INA 0097 – SERVICE INFO

Zmiany rolek niektórych zespołów napinaczy dla napędu pomocniczego:

Nr Ref.:
531 0614 30
534 0138 30
534 0145 10
534 0150 10
534 0176 10

Foto1: Szczegółowy widok rolek: wcześniejsza wersja po lewej, nowa po prawej.

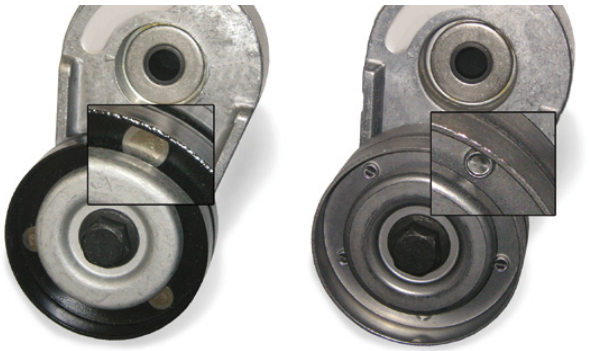
Jak pokazano na Foto1, inna jest bieżnia (wcześniej czarna, teraz metalicznie szara) i połączenie pomiędzy dwiema częściami rolki (wcześniej nitowane, teraz zaciśnięte).

Podczas okresu przejściowego w opakowaniach mogą znajdować się obie wersje zespołów napinaczy.
Obie rolki różnią się tylko wizualnie, spełniają wymogi techniczne i mogą być stosowane bez ograniczeń zgodnie z przeznaczeniem.
